**PKP Polskie Linie Kolejowe S.A.**

**Zaprojektowanie i wykonanie robót pn.  
Odcinek B - roboty budowlane na linii  
kolejowej nr 201 odc. Somonino –  
Gdańsk Osowa w ramach projektu "Prace  
na odcinku Kościerzyna - Gdynia" wraz z  
elektryfikacją linii kolejowej nr 229 w  
ramach projektu „Prace na odcinku  
Gliniec – Kartuzy – faza II”.**

9090/IRZR1/13340/03590/23/P

### **PYTANIA I ODPOWIEDZI DO SWZ CZ. III**

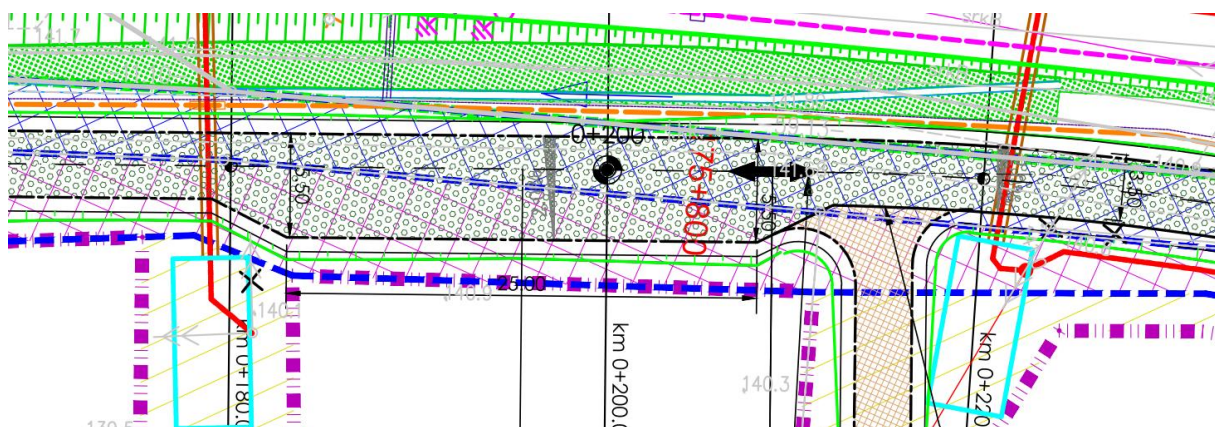
Dot. branży drogowej - Czy projektowane urządzenia są zlokalizowane w taki sposób aby zachowana była wymagana rozporządzeniem skrajnia drogowa?

Zamawiający potwierdza zachowanie skrajni drogowej.

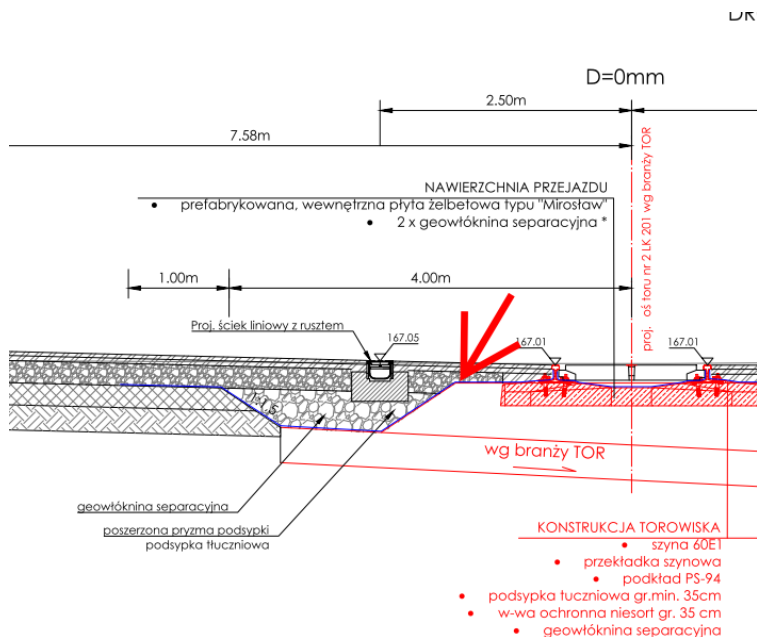
Dot. branży drogowej - P224-PW-DRO-02-001-6001-6.02-10.2 W szczególe konstrukcyjnym wykonania nawierzchni przy przejeździe przyjęto wykonanie podsypki tłuczniowej gr. min 35 cm. Materiał z którego wykonuje się podsypkę jest grubej frakcji, poprzez co powstają bardzo duże szczeliny które nie są zaklinowane. Na tak wykonaną podsypkę zgodnie z dokumentacją należy ułożyć dwie warstwy geowłókniny separującej, na nią z kolei cienką warstwę kruszywa. Technicznie nie ma możliwości zagęszczenia tak cienkiej warstwy która będzie opierała się na sprężystej geowłókninie, która w dużej mierze będzie opierała się na pustkach powietrznych. Prosimy o podanie rozwiązania które będzie możliwe technicznie do zrealizowania oraz wymagań jakie spełniać ma warstwa podbudowy z kruszywa pod warstwami bitumicznymi.

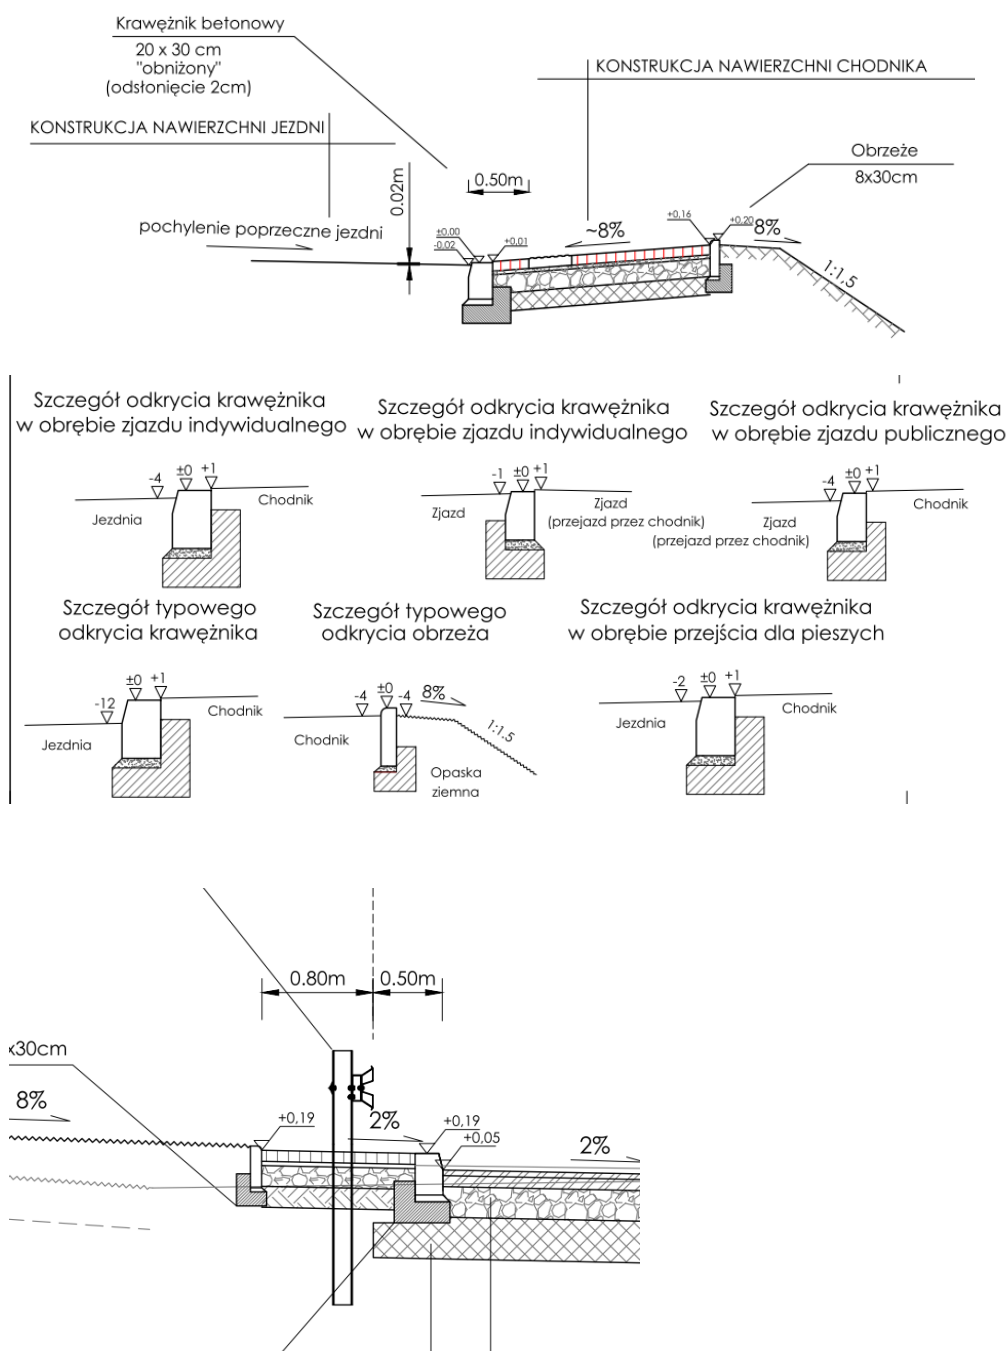
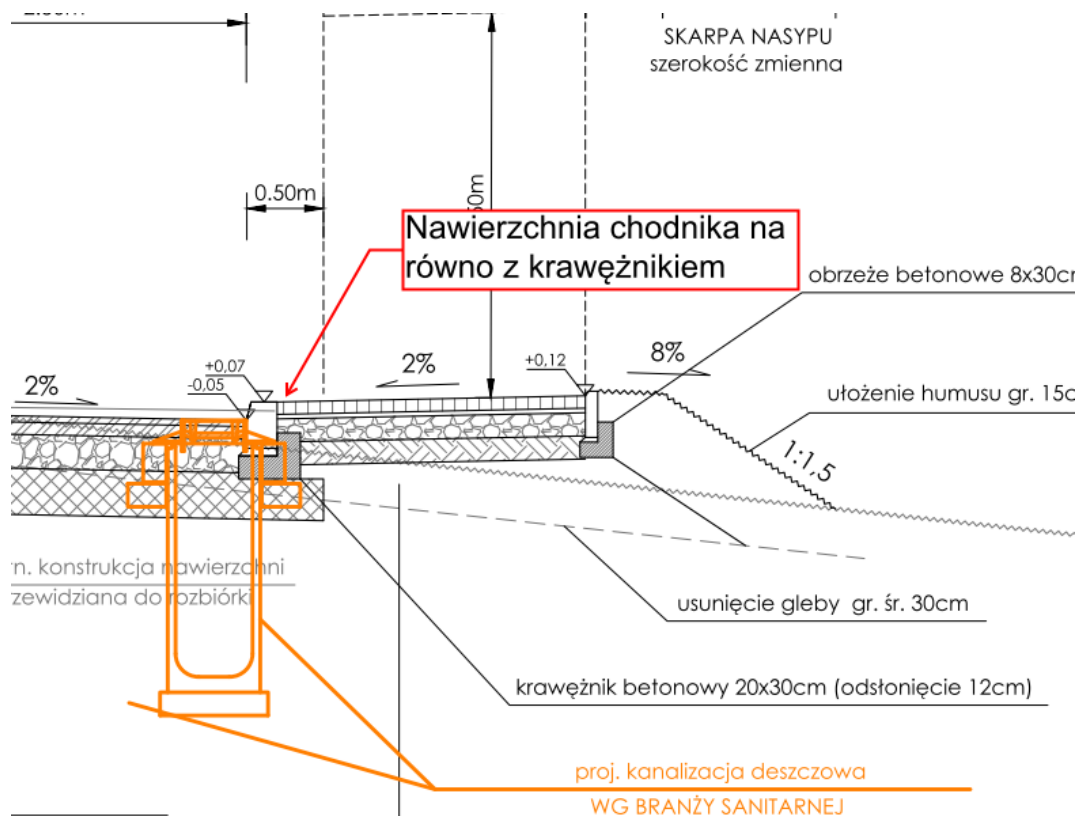
Czasowa organizacja ruchu. Czy Zamawiający potwierdza konieczność stosowania znaków typu dużego z folią odbłaskową typu 2?

Stosowane oznakowanie pionowe czasowej organizacji ruchu powinno być zgodne z ogólnie obowiązującymi przepisami, wymogami określonymi w treści STWiORB D.07.02.01 oraz wytycznymi zarządcy drogi.
